ゼオライト土嚢等処理の検討状況について

2023年3月6日

東京電力ホールディングス株式会社

※本資料は、2023年2月1日に開催しました「第5回 特定原子力施設の実施計画の審査等に係る技術会合 資料2-2 ゼオライト土嚢等処理の検討状況について」を、会合後に誤字修正した会合後修正資料になります。
変更内容は次項の変更比較表を参照。

【参考】地上階での作業状況 (1 / 3)

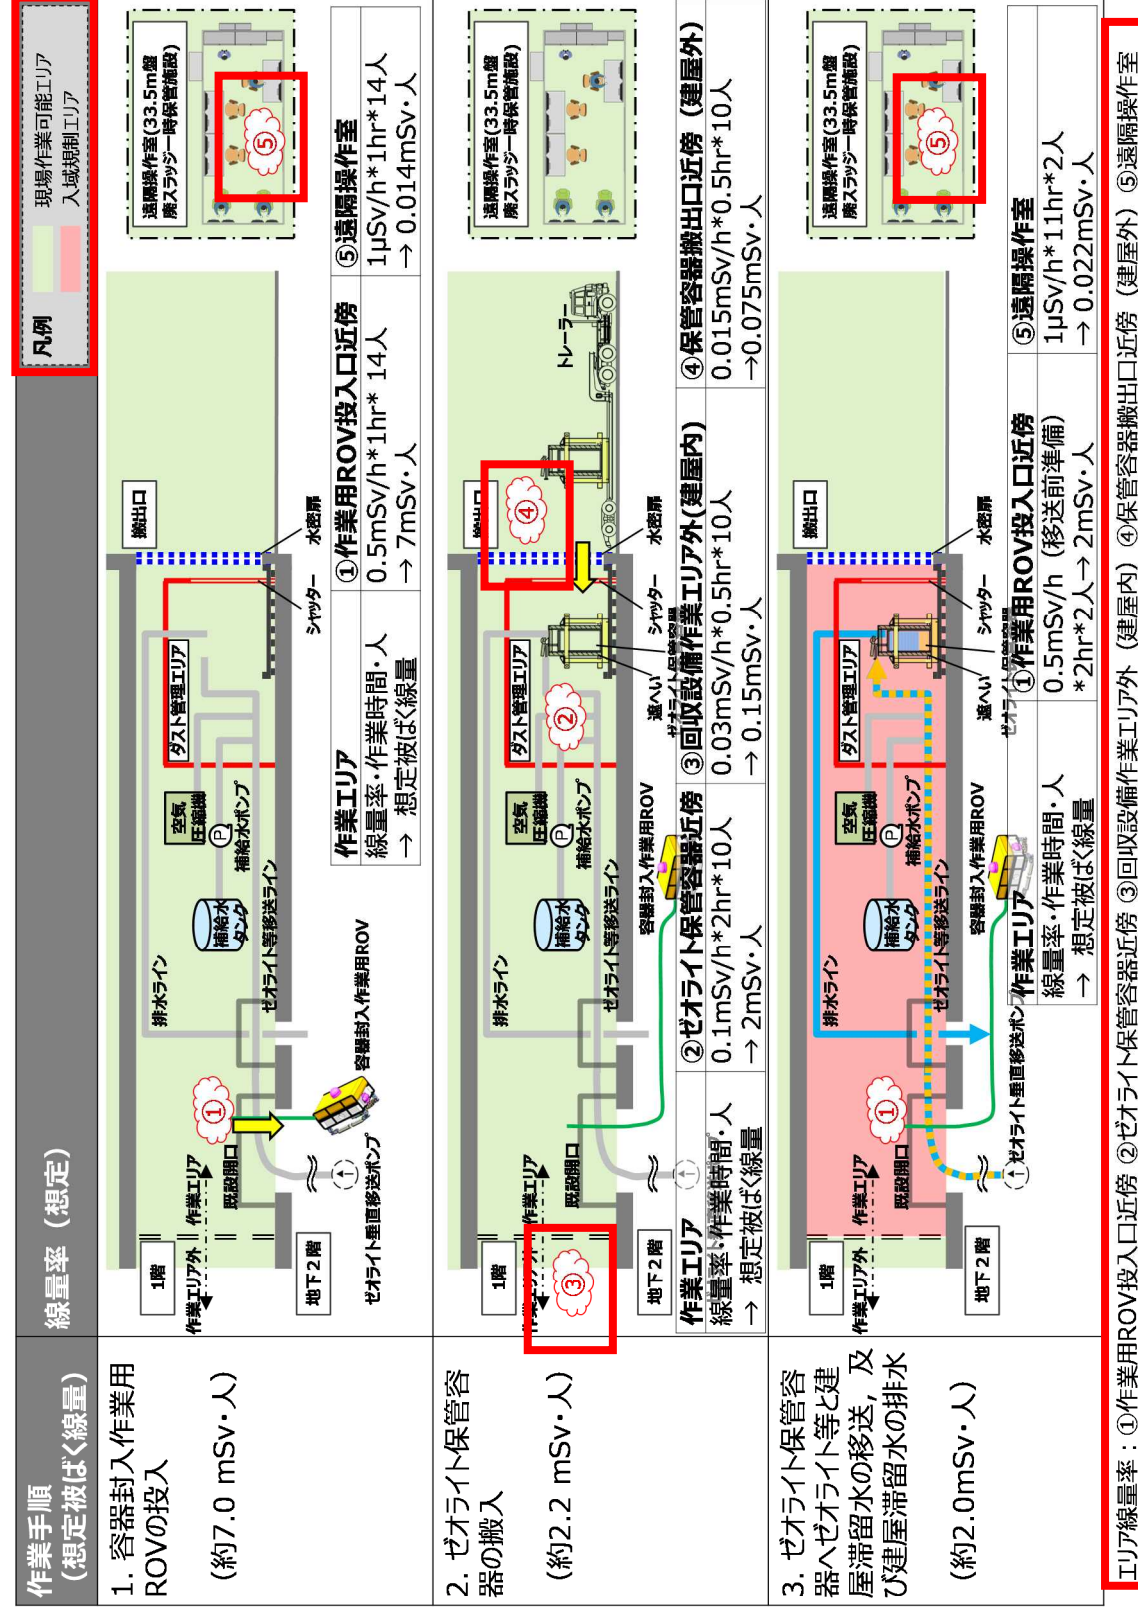
・凡例修正
・赤雲内の付番修正

【参考】地上階での作業状況 (1/3)

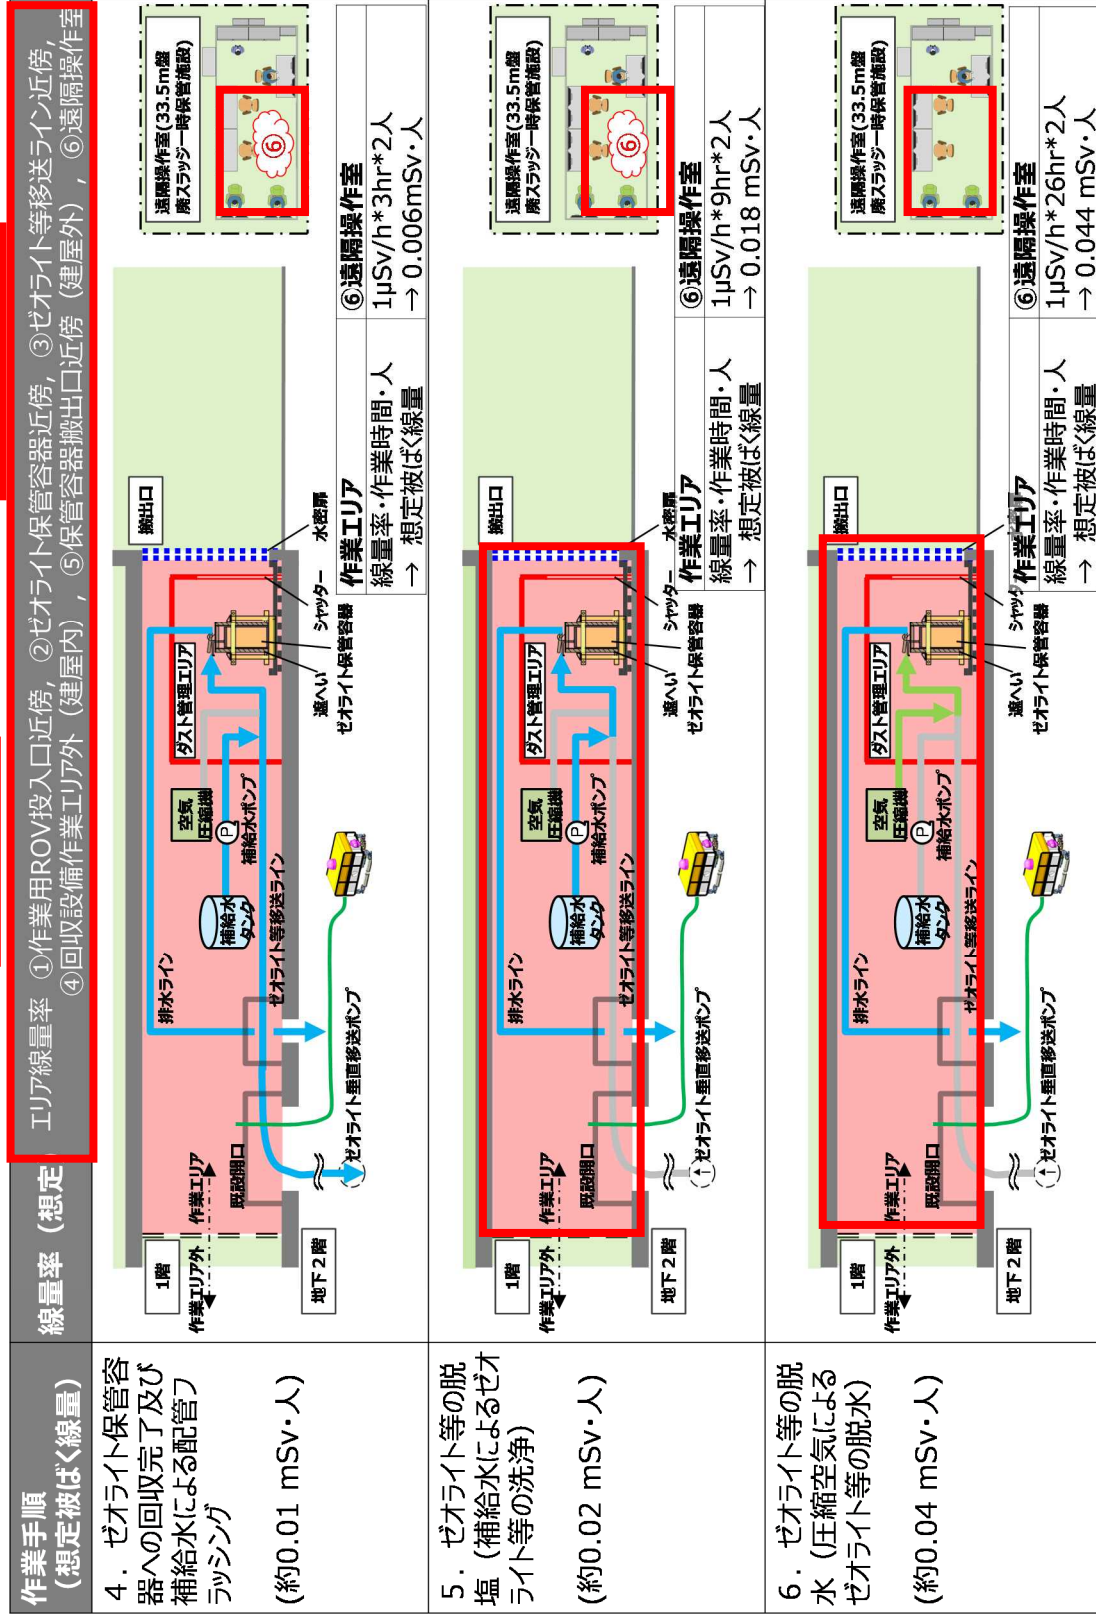
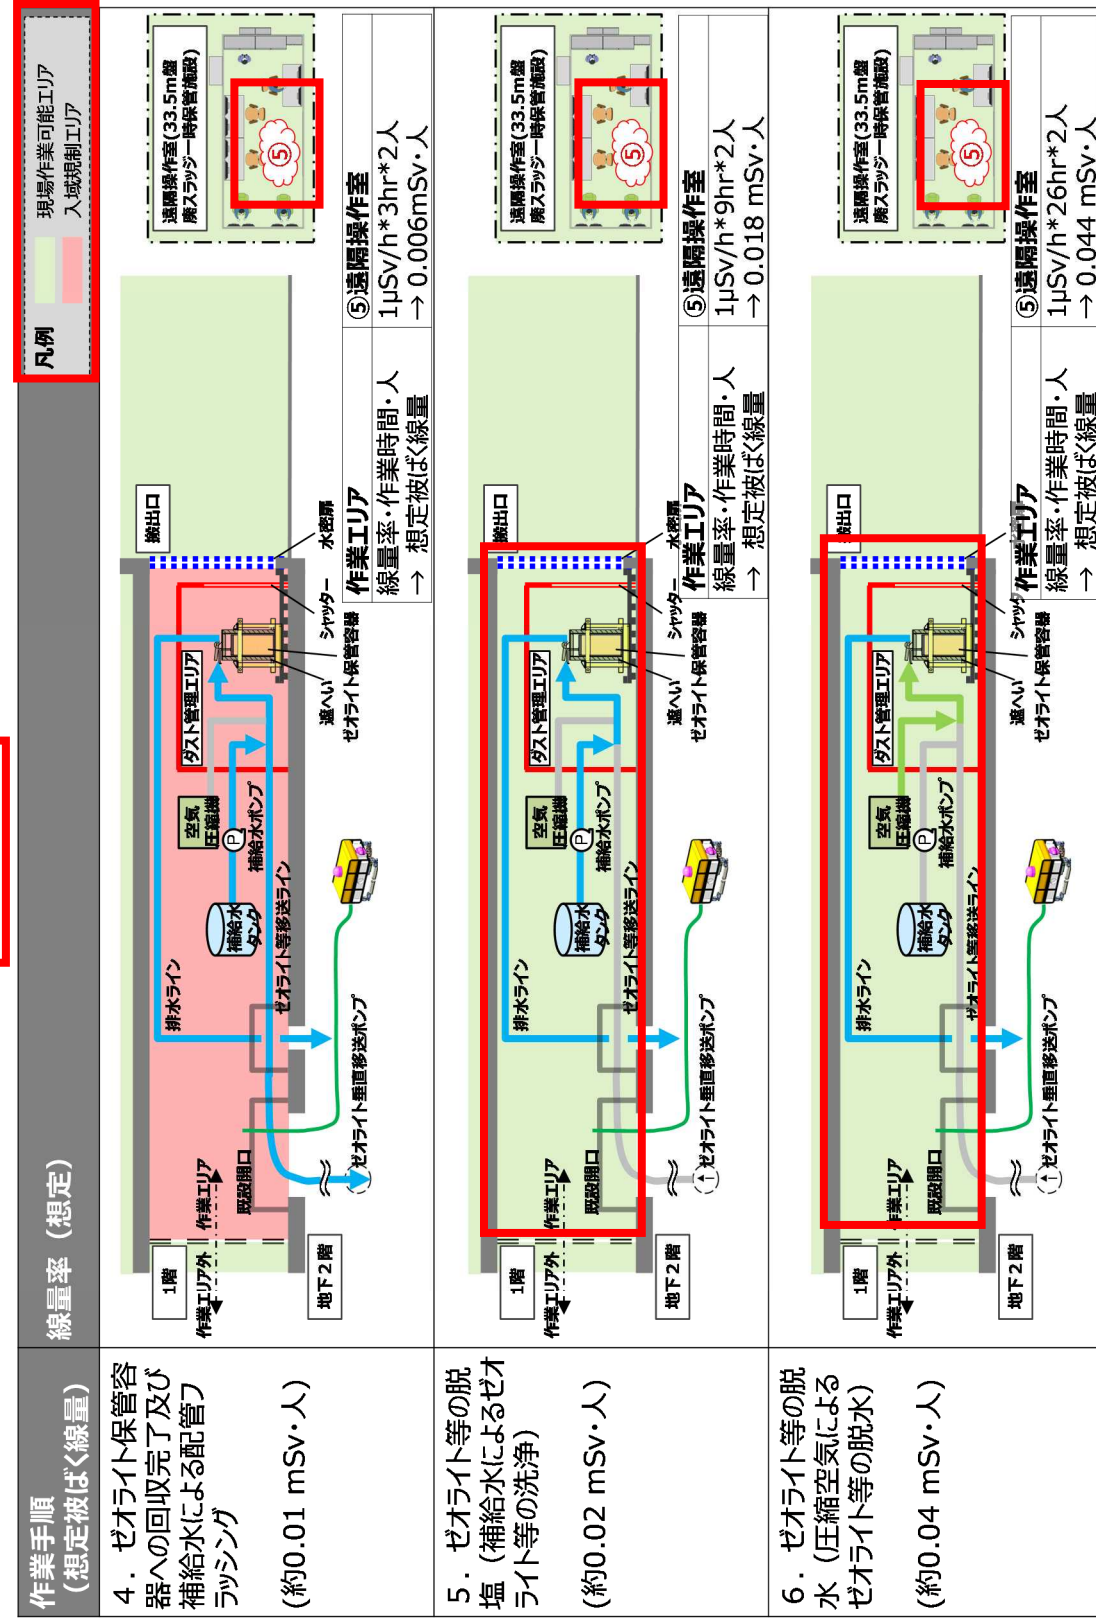
- ・タイトル修正
- ・凡例修正
- ・赤雲内の付番修正
- ・赤雲の追加
- ・作業エリアの色分け修正

【参考】地上階での作業状況 (3 / 3)

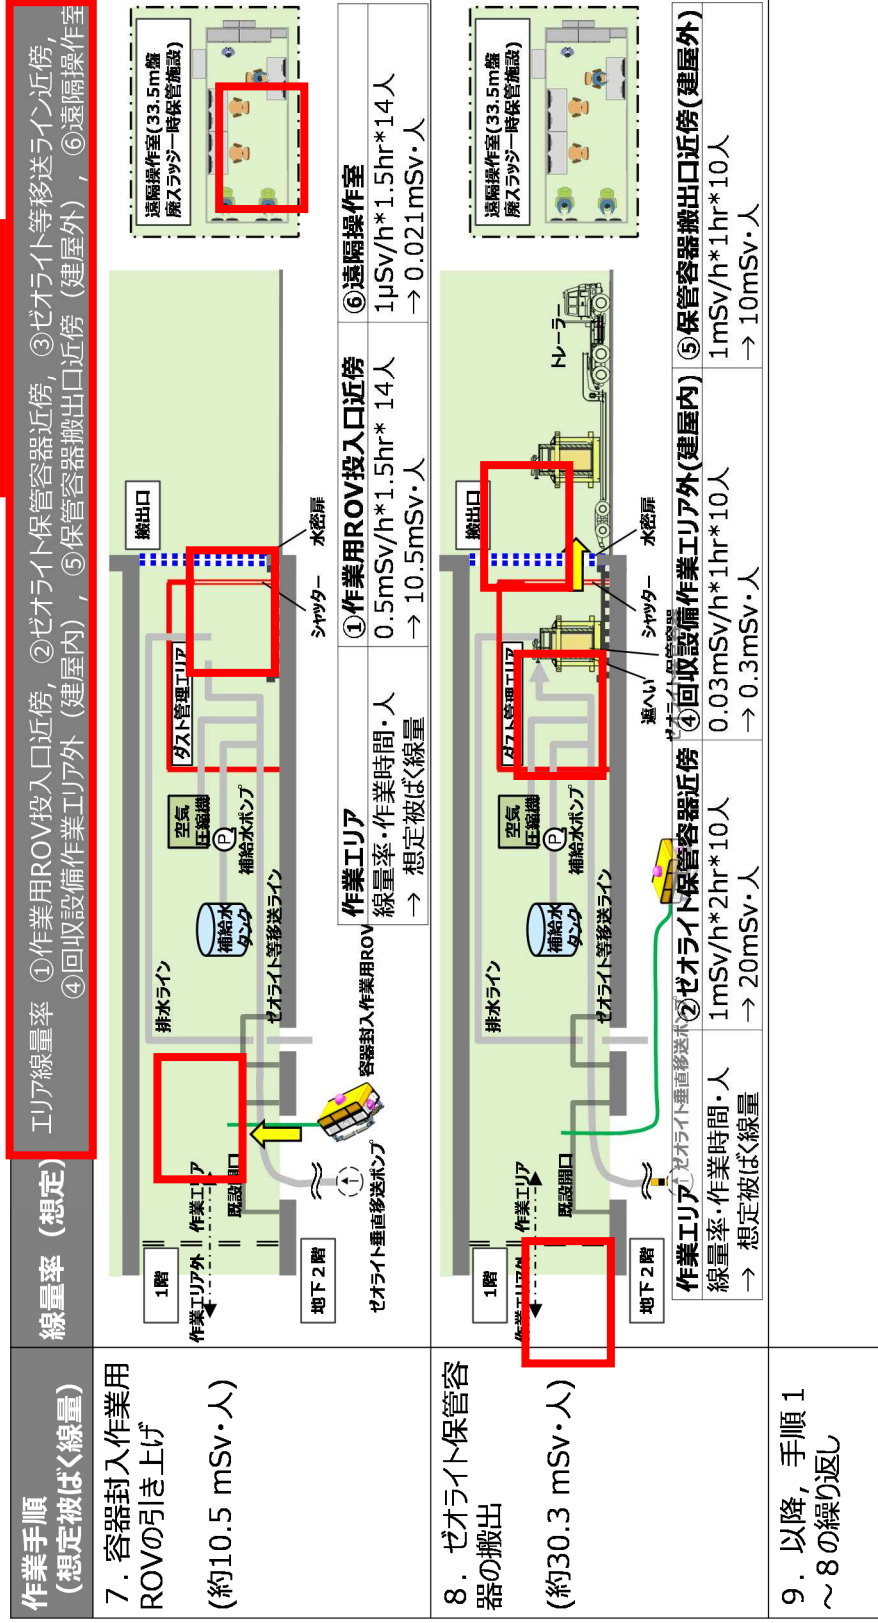
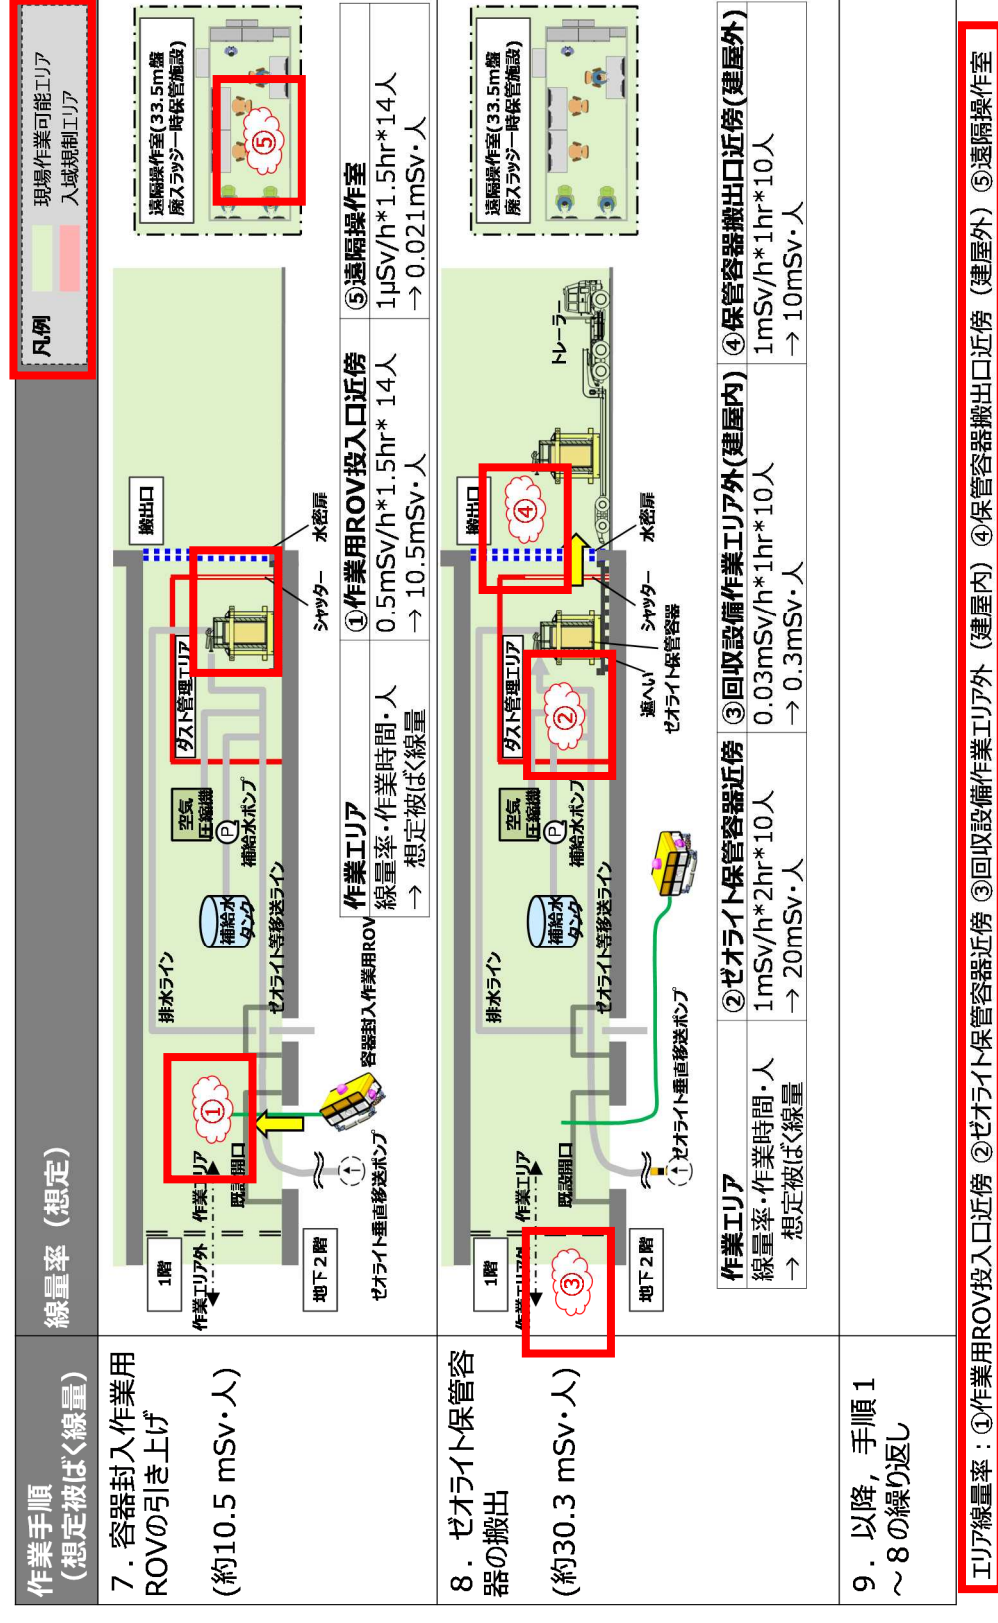
- ・凡例修正
- ・赤雲の追加
- ・保管容器の追加
